COMUNICADO N° 04

LICITACIÓN PÚBLICA INTERNACIONAL N° 001-2025-EGESUR

**CONTRATACIÓN DE OBRAS CIVILES, SUMINISTRO E INSTALACIÓN DE EQUIPOS
DE LAS CENTRALES HIDROELÉCTRICAS MOQUEGUA 1 Y 3**

**LOTE N° 1 DE RESPUESTAS A LAS CONSULTAS O ACLARACIONES
FORMULADAS A LOS DOCUMENTOS DE LICITACION**

Plano "FI-CHM1-160-DG-0001-1"

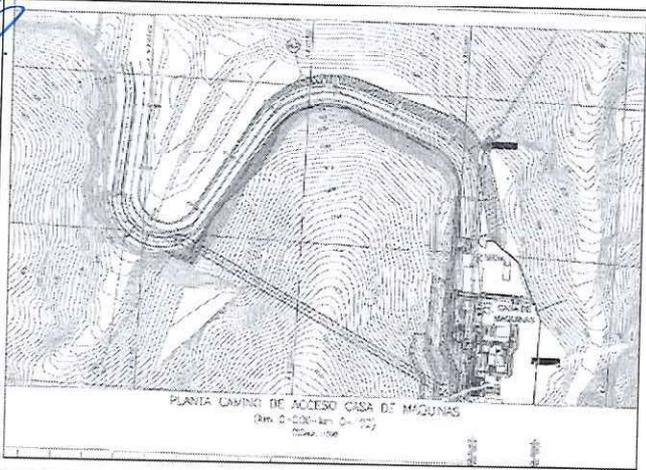
En el plano FI-CHM1-160-DG-0001-1 se observa que en el layout menciona dormitorio tipo IV, pero este tipo no existe. Confirmar si este debió haber sido tipo III y precisar que la cantidad de módulos podría incrementar de acuerdo con la cantidad de obreros que se estimará.

Respuesta/Absolución:
 Los planos de disposición y módulos de los campamentos son referenciales, el Contratista establecerá su propio layout de acuerdo a sus necesidades.

Plano "FI-CHM3-150-MT-0087-1"

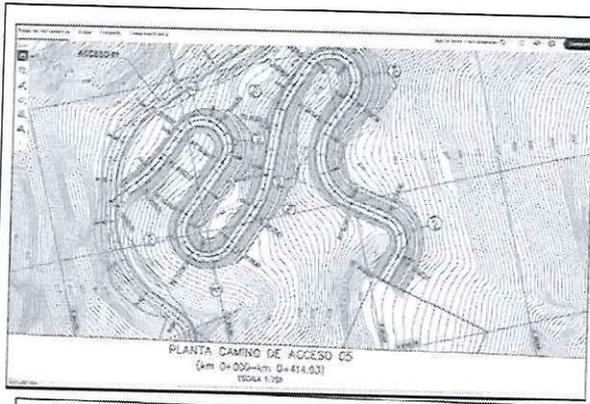
En el plano "FI-CHM3-150-MT-0087-1" de Acceso 5 en CHM3 se evidencia que las grillas de coordenadas UTM no guardan relación con las coordenadas de la Tabla de curvas, en planta se observan coordenadas N8120775 a N8121000 mientras que en la tabla va desde N8123511 a N8123662. Indicar cuales son las coordenadas correctas para Acceso 05 en CHM3.

Se enviará una nueva versión del plano con la tabla corregida.
